# 発電用原子炉施設に係る 特定機器の設計の型式証明申請 コメント管理表及びコメント回答

2023年12月19日  
トランスニュークリア(株)

# 審査会合におけるコメント管理表

図7-1 燃料の収納条件

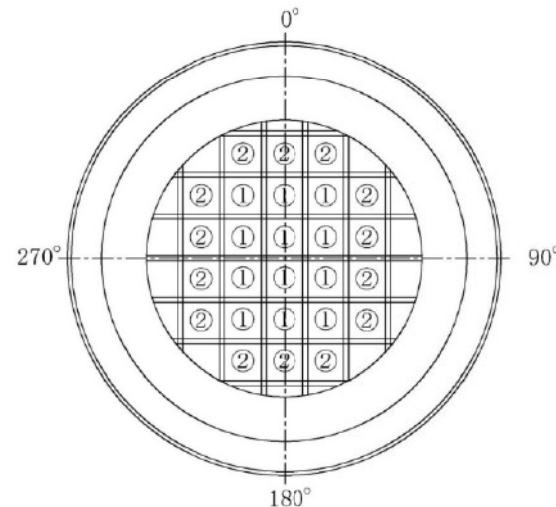
被覆管応力が100MPa以下を満足する条件と評価結果を示すこと。その際の評価条件は、除熱解析条件と整合性を図ること。

使用済燃料集合体をTK-26型に収納するにあたり、15×15燃料のみを収納する場合、又は、17×17燃料及び15×15燃料を混載する場合、燃料の発熱量を以下のとおり制限する。なお、17×17燃料のみを収納する場合は、補足説明資料16-4の発熱量と同じである。

- 特定兼用キャスク1基当たりの発熱量: 以下
- 中央部(①)に収納する燃料の発熱量 以下
- 外周部(②)に収納する燃料の発熱量 以下

- ①: 燃焼度が48,000MWd/t以下(17×17燃料)、又は、47,000MWd/t以下(15×15燃料)の使用済燃料集合体の収納位置
- ②: 燃焼度が44,000MWd/t以下(17×17燃料)、又は、43,000MWd/t以下(15×15燃料)の使用済燃料集合体の収納位置
